con la presente si inviano le Osservazioni contro il Progetto di un impianto eolico codice procedura ID\_VIP/ID\_MATTIM: 12691 denominato "Pitigliano" ubicato nei comuni di Pitigliano (GR) e Sorano (GR) costituito da 20 (venti) aerogeneratori di potenza nominale 7,0 MW per un totale di 140,0 MW con relative opere connesse ed infrastrutture indispensabili.  
Cordiali saluti

**ID: Codice procedura (ID\_VIP/ID\_MATTM): 12691**

**“Progetto di un impianto eolico denominato "Pitigliano" ubicato nei comuni di Pitigliano (GR) e Sorano (GR) costituito da 20 (venti) aerogeneratori di potenza nominale 7,0 MW per un totale di 140,0 MW con relative opere connesse ed infrastrutture indispensabili”**

Immagine 1. Vincoli ex art. 136 del CBC dal PIT della Regione Toscana e zona approssimativa dove è progettato l'impianto industriale.

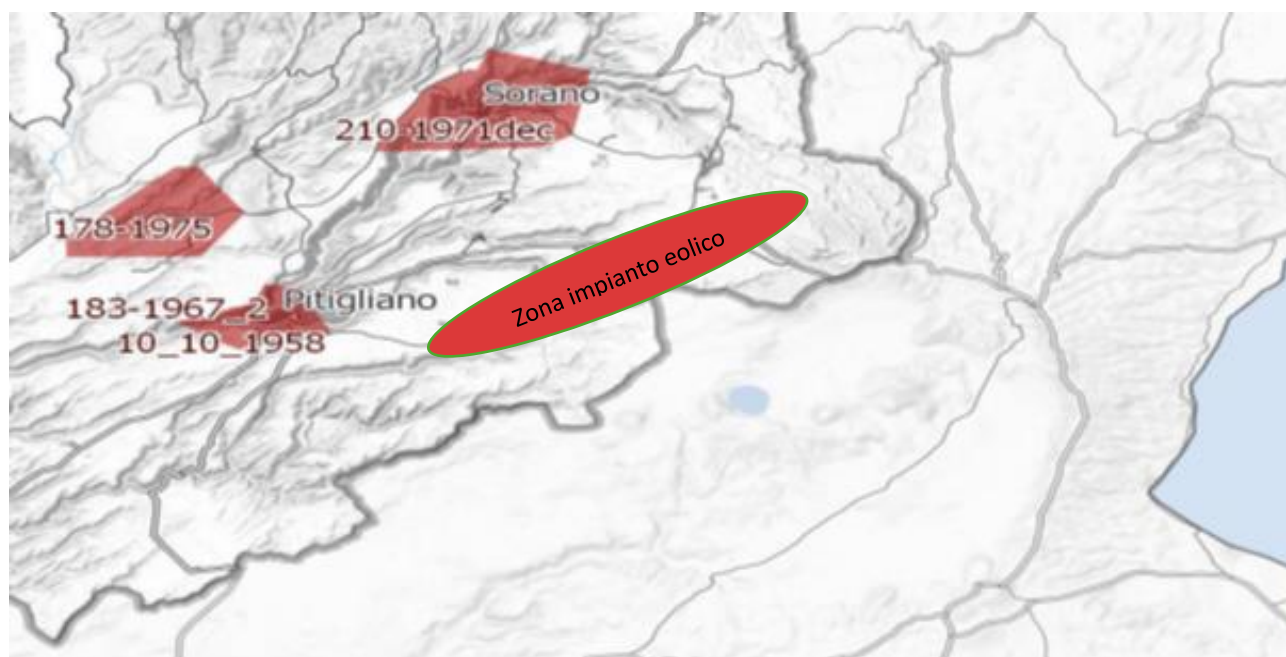
Al contrario di quanto sostiene la proponente, si evidenzia che l'impianto eolico industriale citato non solo ricadrebbe con tutti e 20 gli aerogeneratori all'interno delle fasce di rispetto di 3 km di due vincoli paesaggistici di notevole interesse pubblico esistenti nella Regione Lazio e con una parte di essi nel vincolo paesaggistico del Centro abitato di Sorano ( GR) quindi in aree non idonee all'installazione di impianti di energia rinnovabile. Addirittura, alcuni aerogeneratori sarebbero ubicati a poche centinaia di metri dai perimetri dei due vincoli paesaggistici laziali ex art 136 del CBC. Ma la non idoneità dell'area non sarebbe certificata soltanto da questi vincoli paesaggistici ma anche dalle fasce di rispetto dei Beni della Parte seconda del CBC numerosi nel territorio interessato dal progetto dell'impianto eolico. Infatti la Proponente a pag 11 del SIA scrive: *"L'area interessata si trova all'esterno delle aree SIN individuate in Toscana e dista circa: 2,8 km dal centro abitato di Pitigliano, 2,7 km dal centro abitato di Onano, 2,8 km dal centro abitato di Latera"*. Quindi l'impianto come certifica la proponente potrebbe ricadere all'interno delle fasce di rispetto dei Centri Storici dei paesi citati e comunque li lambirebbe. Incompatibile sarebbe l'ubicazione di una parte del cavidotto che ricadrebbe nelle fasce di rispetto

del vincolo paesaggistico di notevole interesse pubblico del Centro Storico di Pitigliano. Considerando che le Regioni grazie al Decreto interministeriale nell'emanazione della legge sulle aree idonee e non idonee hanno la facoltà di estendere le fasce di rispetto dei Beni del CBC fino a 7 km per alcuni di essi non è da escludere che gli aerogeneratori del progetto eolico, essendo ancora in itinere, tra qualche mese si troverà ancora con ulteriori incompatibilità oltre alle numerose già esistenti. Questa possibilità di estensione delle fasce di rispetto fino a 7 km per i Beni del CBC da parte delle Regioni diventa particolarmente probabile per il Centro Storico di Pitigliano famoso nel mondo come dimostra anche il prestigioso riconoscimento insieme a Sovana e Sorano nell'elenco dei siti del World Monuments Found (WMF) prestigiosa istituzione con sede a New York che svolge un ruolo complementare a quello dell'Unesco. La stessa considerazione per il Centro storico di Pitigliano ovviamente vale sia per Sorano che per Sovana.

*Inoltre, come sostiene la Proponente parte dell'impianto si verrebbe a trovare a 3,5 km dal centro abitato di Sorano. Infatti, tre degli aerogeneratori WTG 08, 09, 10 sono addirittura all'interno delle fasce di rispetto dei 3 km del suo vincolo paesaggistico di notevole interesse pubblico ex art 136 del CBC. Si evidenzia che così si crea*

un'ulteriore incompatibilità con la tutela del Paesaggio.

Immagine 3. Cumulo di una parte di impianti eolici, fotovoltaici e geotermici industriali in progettazione ed esistenti intorno all’eolico industriale “Pitigliano”.

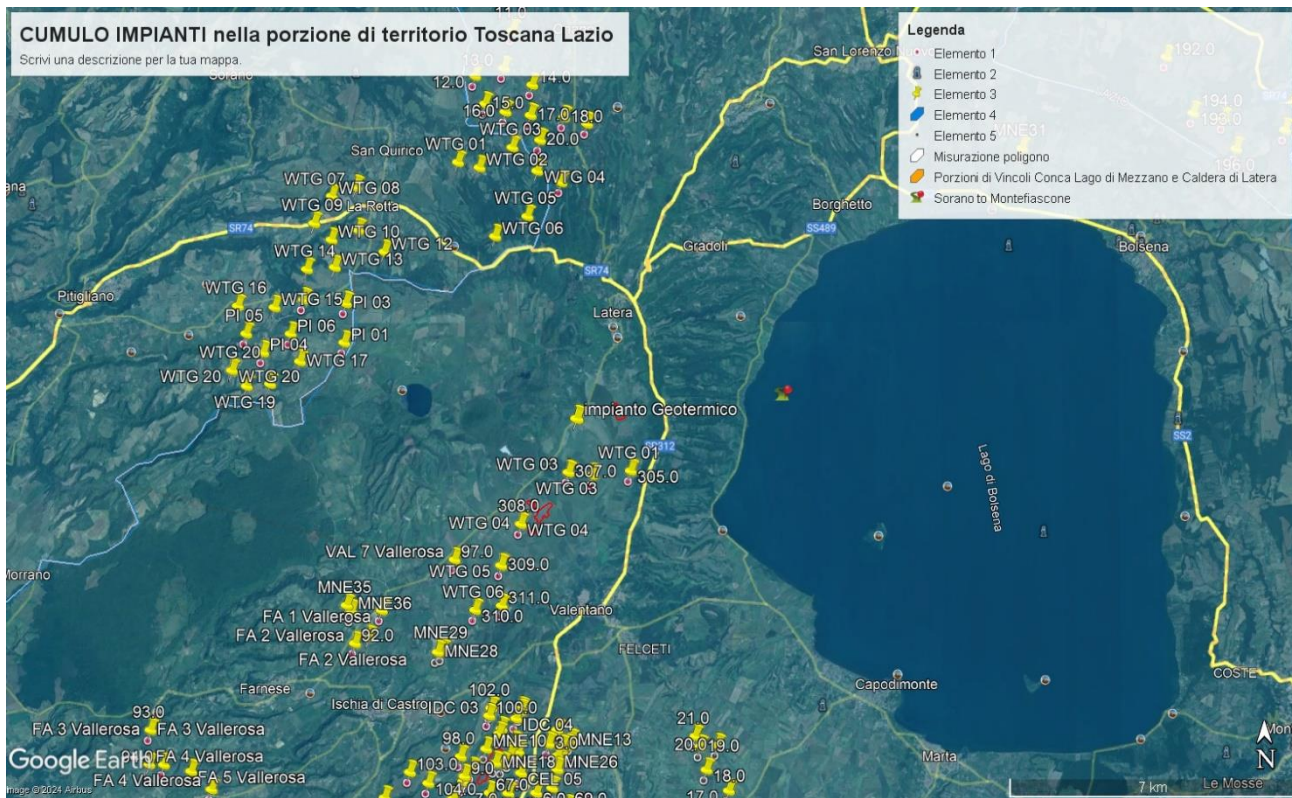
Tornando alle Linee guida nazionali, l’allegato IV dedica il paragrafo 3 agli impatti visivi e quelli sui Beni Culturali, Paesaggistici, Naturalistici e Culturali, ecc. Viene detto che la valutazione dell’impatto visivo dovrà essere effettuata tenendo conto “degli elementi caratterizzanti e qualificanti il paesaggio, effettuata alle diverse scale di studio (vasta, intermedia e di dettaglio...”. Le analisi debbono non solo definire l’area di visibilità dell’impianto eolico industriale, ma anche il modo in cui l’impianto viene percepito all’interno del bacino visivo. Le analisi visive debbono inoltre tener in opportuna considerazione gli effetti cumulativi derivanti dalla compresenza di più impianti”. Nella Relazione Paesaggistica e nello Studio di Impatto Ambientale prodotte dalla proponente come già evidenziato è stato ignorato il vincolo paesaggistico di notevole interesse pubblico ex articolo 136 del Codice dei Beni

Culturali “*Ambito paesaggistico, geologico e geomorfologico dell’orlo della caldera di Latera ...*” Non vengono nemmeno citati gli impianti eolici in progetto al MASE, il “Rempillo” (6 aerogeneratori) e un altro in verifica amministrativa di 14 aerogeneratori e 72, 6 MW. Ad oggi nei territori di Pitigliano, Sorano e in quello limitrofo potenzialmente potrebbero essere insediati 40 aerogeneratori alti 200 metri e larghi 170. Ma la proponente non cita neanche altri impianti che creerebbero il cumulo e quindi maggiore impatto. Infatti, sul territorio della “Città del Tufo” (Sorano e Pitigliano) impatterebbero anche l’impianto eolico “Montarzo” di Onano con 13 aerogeneratori con le dimensioni ricordate, l’altro eolico industriale nel territorio di Valentano con sette aerogeneratori (stesse dimensioni), gli impianti di Farnese con un minieolico di 3 Torri alte 60 metri già installate in località Poggio del Crognolo e l’impianto eolico industriale “Vallerosa” (7 aerogeneratori alti 200 metri e larghi 158 metri) in procedura VIA presso la Regione Lazio. Inoltre, altri impianti del minieolico già presenti a Valentano, Cellere e Piansano e due progetti eolici industriali con le stesse dimensioni (200 m x 170 m) nel Comune di Ischia di Castro. La valutazione del cumulo non prende neanche in considerazione gli impianti industriali di fotovoltaico e agrivoltaico in progetto a Farnese, Valentano, Ischia di Castro, Cellere. L’impianto geotermico in procedura Via al MASE, progettato nella Caldera di Latera. Quindi è stata effettuata una valutazione del potenziale impatto cumulativo non veritiera a dispetto di quanto affermato dalla proponente che sostiene di aver preso in considerazione uno spazio di 10 km intorno al suo impianto per gli impatti che si creerebbero.

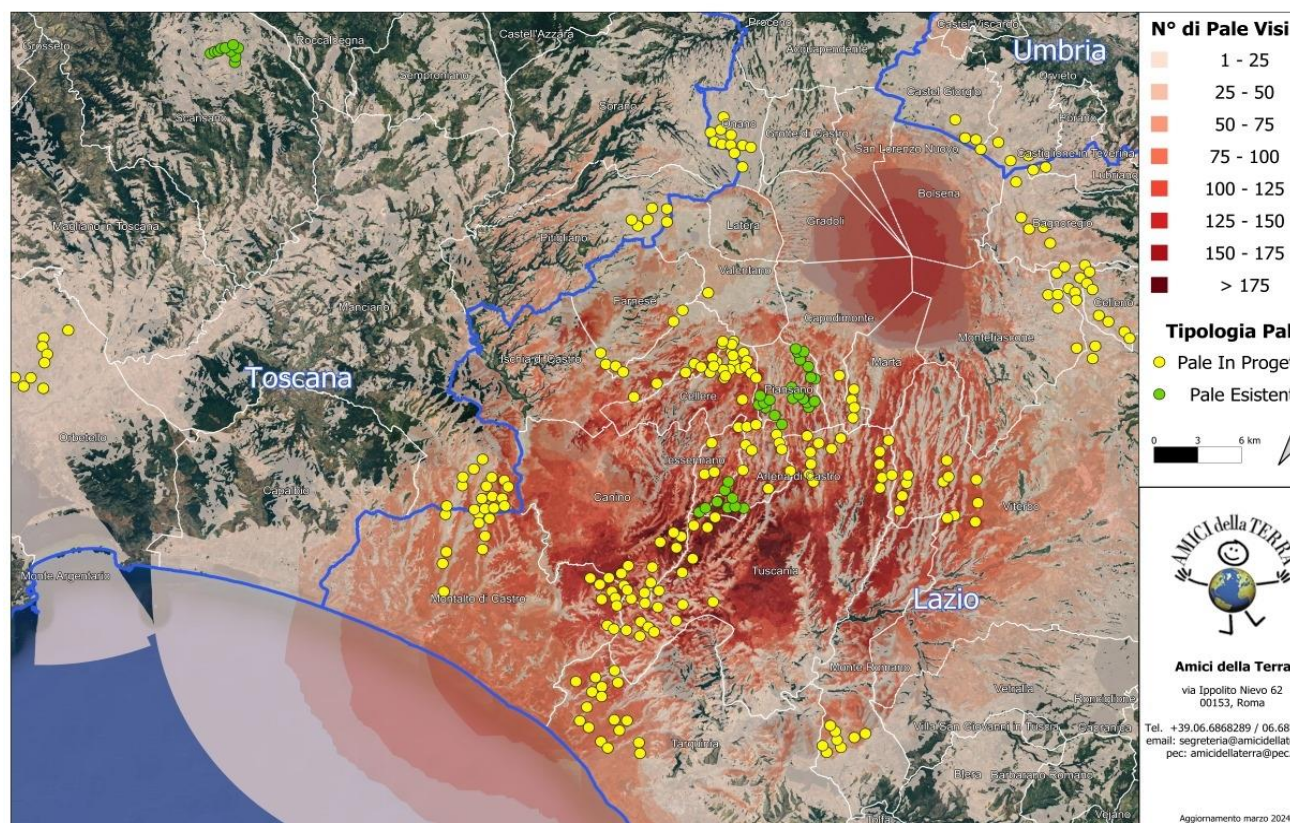
Riguardo al cumulo degli impianti FER, le mappe prodotte dalla proponente riguardano, come già evidenziato, soltanto una parte molto piccola degli impianti FER dell'area intermedia e vasta e in particolare di quelli eolici che contribuiscono a creare un notevole cumulo e la saturazione del territorio tosco laziale. Riguardo al cumulo dei soli impianti eolici si riporta la mappa dell'intervisibilità degli impianti eolici elaborata dall'Associazione nazionale “Amici della Terra”.

Se agli impianti eolici rappresentati qui sopra che non comprendono sia l'impianto eolico Pitigliano e le altre 14 pale del progetto eolico in verifica amministrativa sempre nel territorio di Pitigliano si aggiungono i migliaia di ettari (7000 fin'ora) di territorio occupato dagli impianti fotovoltaici e agrivoltaici e dalle altre tipologie appare chiaro il numero spropositato degli impianti FER nella bassa toscana e nella Tuscia.

**IMMAGINE n. 2** Impianto eolico industriale “Pitigliano” e distanze aerogeneratori dai Vincoli della Conca del Lago di Mezzano...

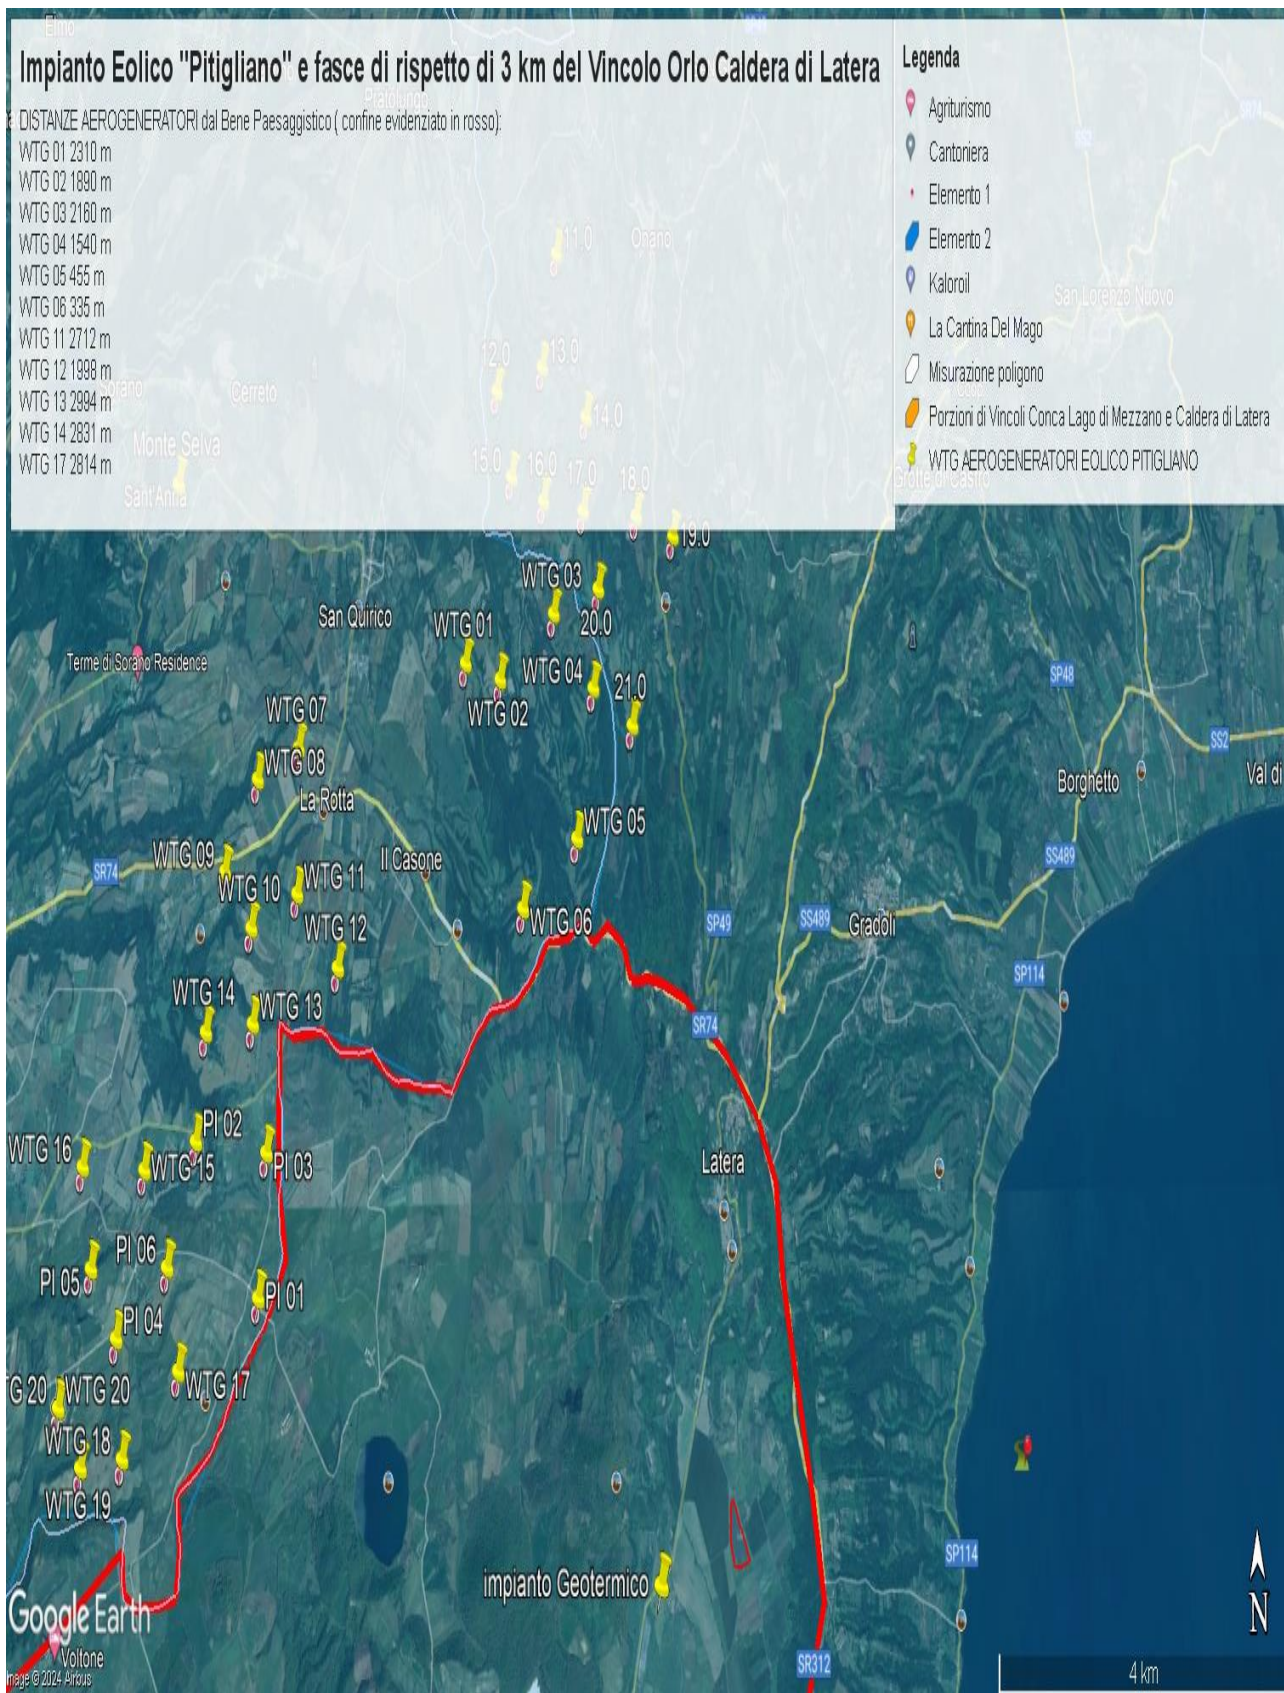
Come è illustrato nell'immagine si ribadisce che l'impianto industriale "Pitigliano" ricade completamente all'interno delle fasce di rispetto dei due vincoli di notevole

interesse pubblico e lambisce quelle di un terzo vincolo e quindi come affermato dal Consiglio di Stato nelle sentenze citate, l'impianto è insediato in area non idonea ai sensi dell'art. 20 comma 8 lettera c quater del D.Lgs. n. 199/2021 e ss.mm.ii al contrario di quanto sostiene la proponente.
